Krycí list ZBV

III/2722 Semice, rekonstrukce

13

Změna: Odstranění betonu v místě drenáží

Příloha č.1 - Fotodokumentace o výskytu betonů v místě drenáží ze dne 02. 08. 2023

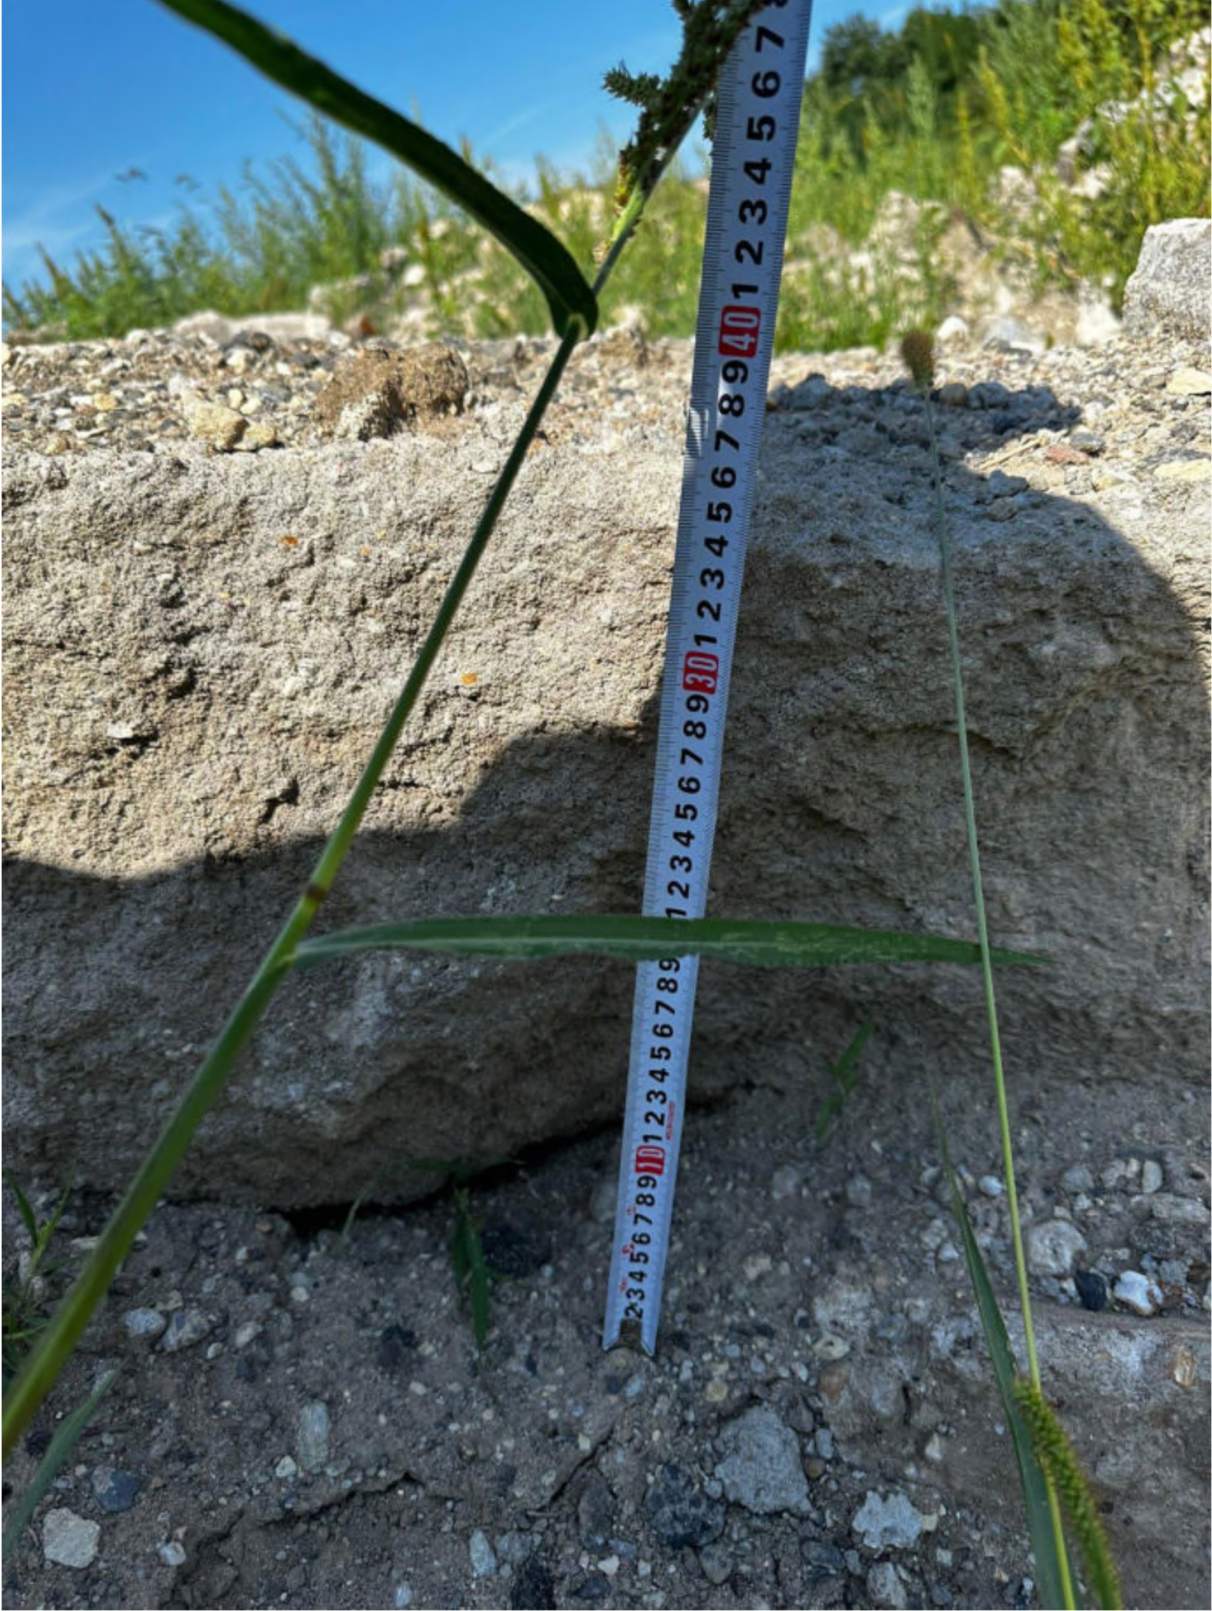
Při realizaci III. etapy SO 101 Rekonstrukce silnice III/2722 bylo dne 02. 08. 2023 zahájeno hloubení rýhy pro drenáž v km 1,790 – 1,930 vlevo pro odvodnění vozovky. V místě rýhy pro drenáž byly objeveny betonové konstrukce z prostého betonu tl. 0,4m, které se vyskytovaly ve staničení v úseku 1,810 – 1,930 a které nebyly uvažovány v Zadávací dokumentaci.

VÝKRES Č.: 1 / 1

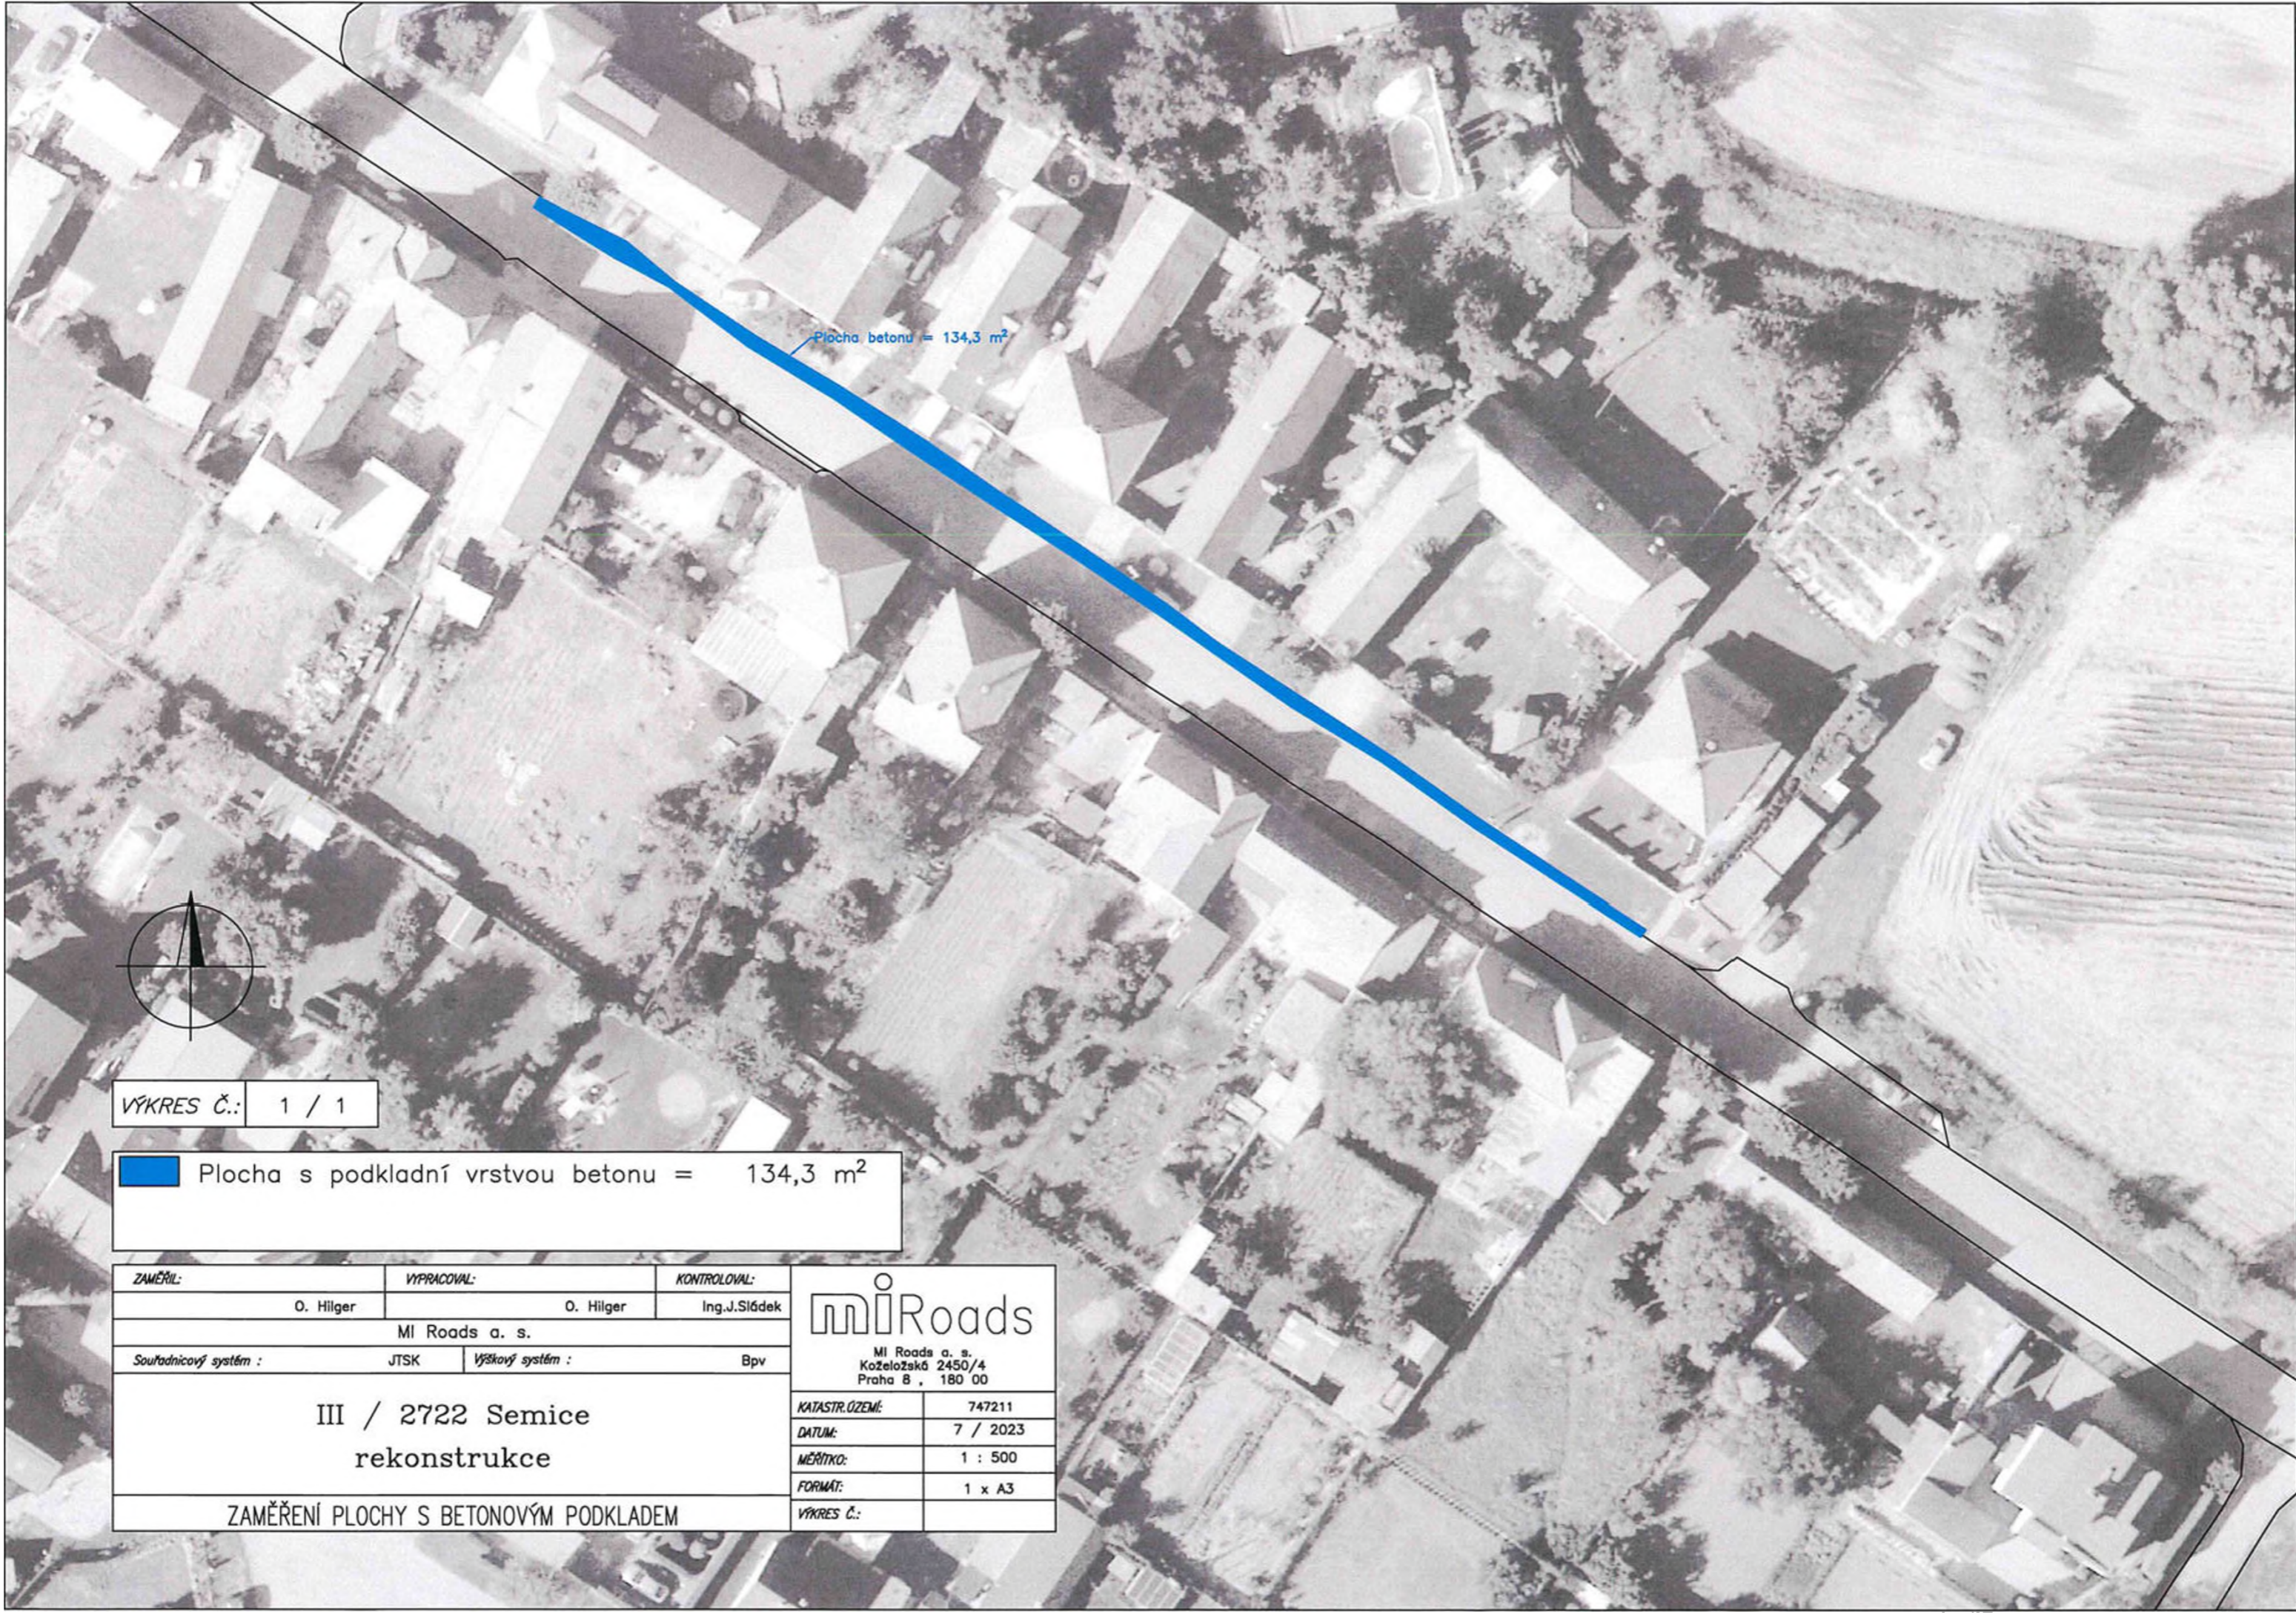
Při realizaci III. etapy SO 101 Rekonstrukce silnice III/2722 bylo dne 02. 08. 2023 zahájeno hloubení rýhy pro drenáž v km 1,790 – 1,930 vlevo pro odvodnění vozovky. V místě rýhy pro drenáž byly objeveny betonové konstrukce z prostého betonu tl. 0,4m, které se vyskytovaly ve staničení v úseku 1,810 – 1,930 a které nebyly uvažovány v Zadávací dokumentaci.

Výše uvedené bylo zaznamenáno do fotodokumentaci ze dne 02. 08. 2023 (doklad č. 9). Zhotovitel provedl plošné geodetické zaměření nalezených betonových konstrukcí, ze kterého je patrný rozsah odstraňovaného množství betonu a ze kterého vyhotovil geodetický protokol (doklad č. 10).

Plocha s podkladní vrstvou betonu = 134,3 m²

Příloha č.1 - fotodokumentace o výskytu betonů v místě drenáží ze dne 02. 08. 2023

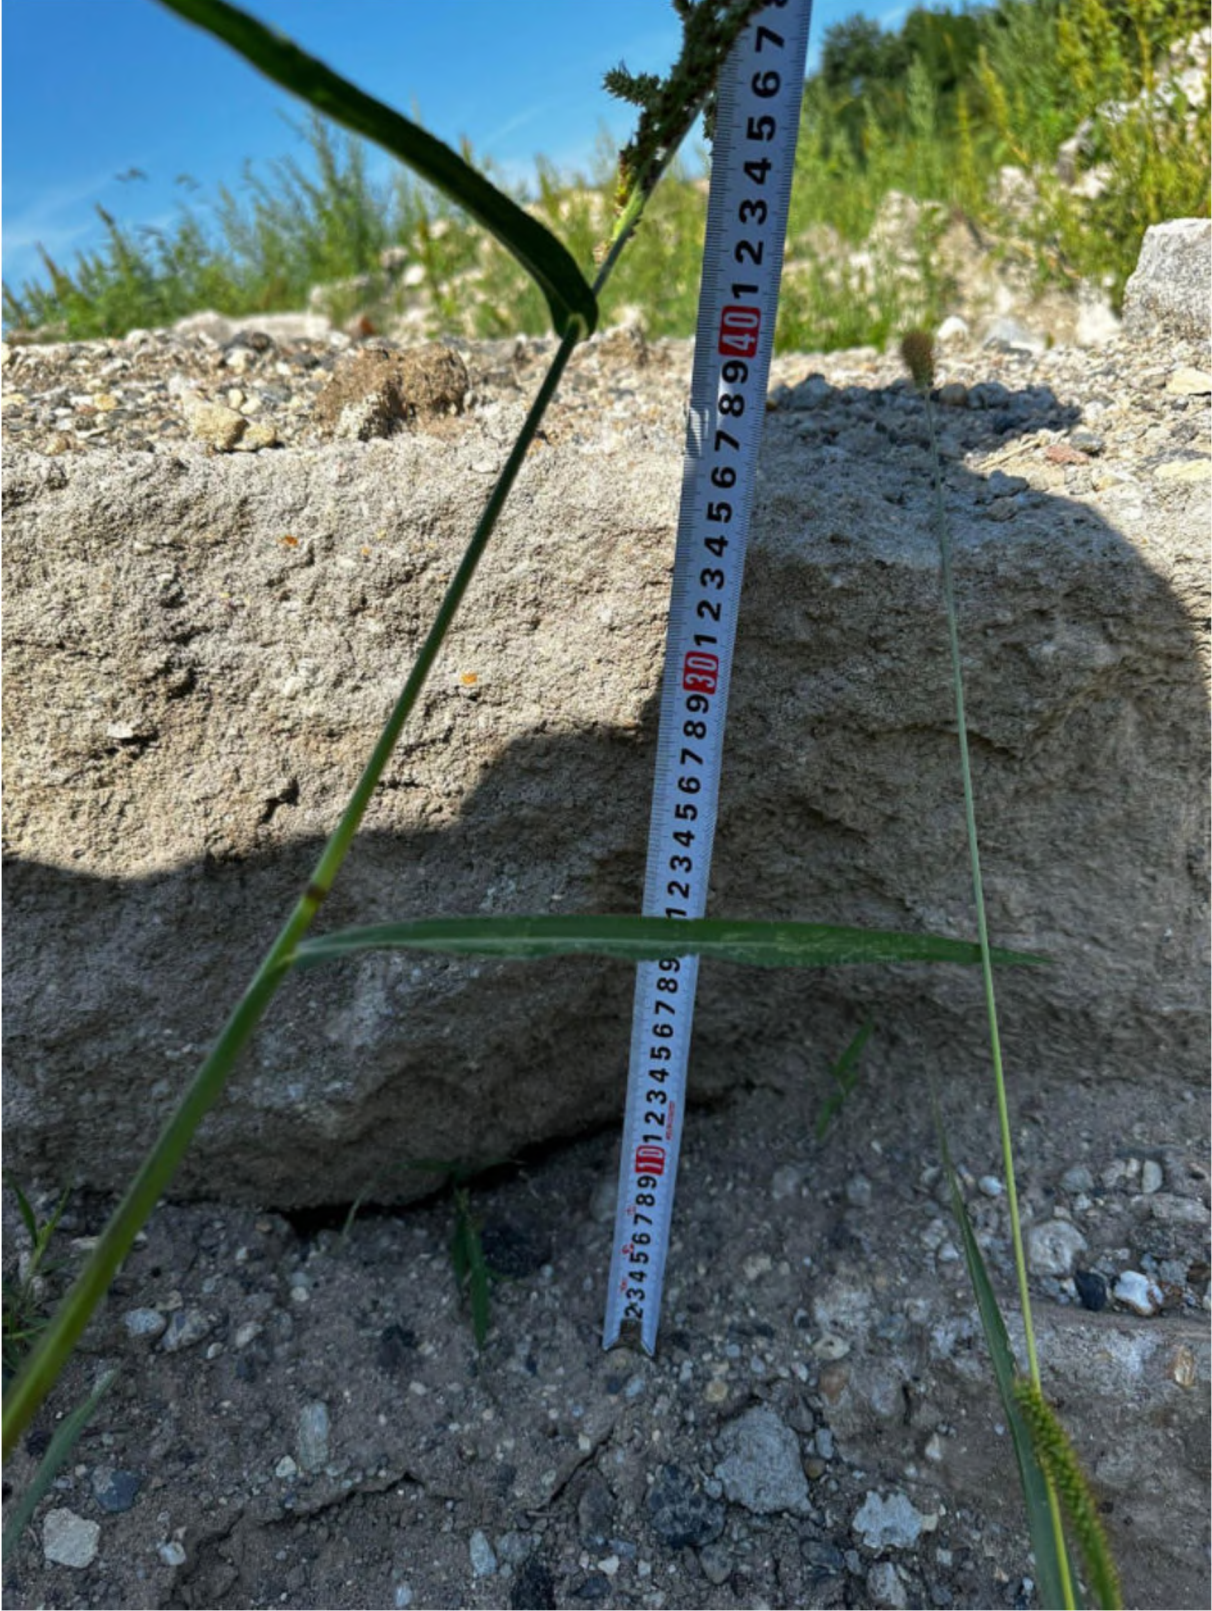
Výše uvedené bylo zaznamenáno do fotodokumentaci ze dne 02. 08. 2023 (Příloha č.1). Zhotovitel provedl plošné geodetické zaměření nalezených betonových konstrukcí, ze kterého je patrný rozsah odstraňovaného množství betonu a ze kterého vyhotovil geodetický protokol, který je součástí oznámení v Příloze č. 2.
